改善箇所説明図

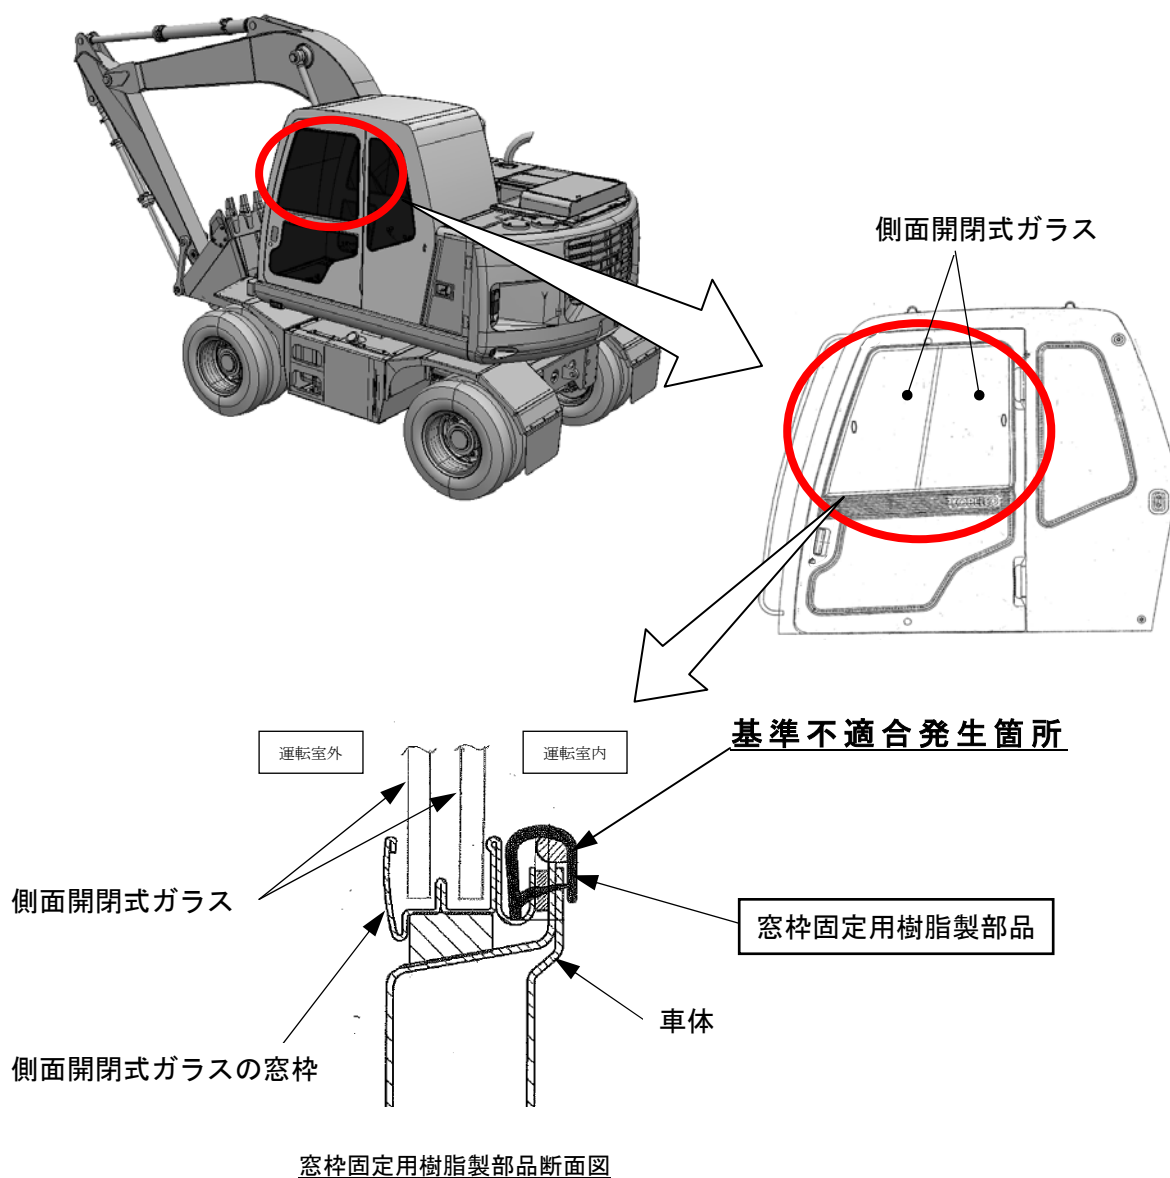
運転席側面開閉式ガラスの窓枠と車体とを固定する樹脂製部品の固定方法が不適切なため、窓枠が確実に固定されていないものがある。そのため、そのまま使用を続けると、走行時の振動等により樹脂製部品が外れ、最悪の場合、走行中に窓枠が脱落し、他の交通の妨げとなるおそれがある。

全車両、樹脂製部品を接着剤で固定する。また、樹脂製部品を点検し損傷しているものは、新品と交換する。

識別：窓枠固定用樹脂製部品の内部に接着剤が充填されていることで識別する。
